HL905N/HL905N.0

Aeratore per tubi ad incasso

Il nuovo aeratore per tubi ad incasso HL905N/HL905N.0 presenta alcune differenze dal suo predecessore HL905 come per esempio la profondità di incasso min.75mm invece di 100mm !

HL905N

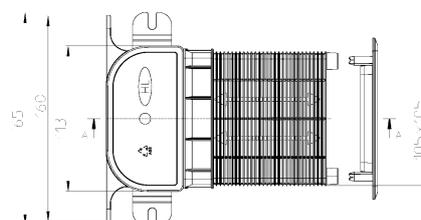
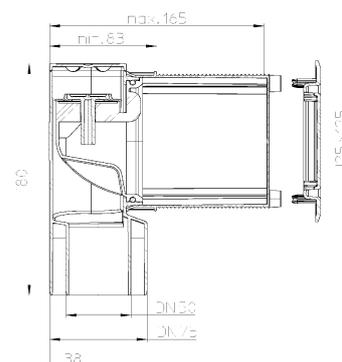
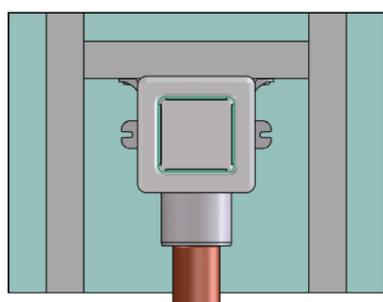
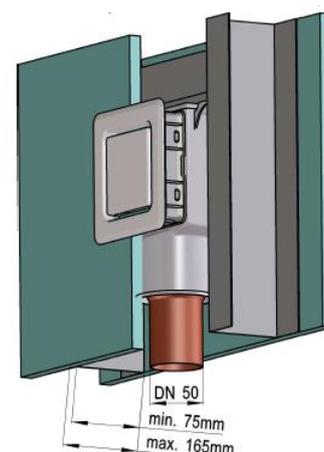
Questa innovazione permette di risolvere il problema della ventilazione anche in pareti con profondità di incasso che partono da 75mm mantenendo invariata l'estensione massima(165mm).

Questa soluzione presenta diverse evoluzioni molto utili, infatti, è possibile fissare il corpo ad incasso in punti diversi così da trovare sempre un punto di ancoraggio.

La protezione di cantiere regolabile e la membrana sono state ridisegnate e non si possono installare sul precedente HL905/HL905.0 .
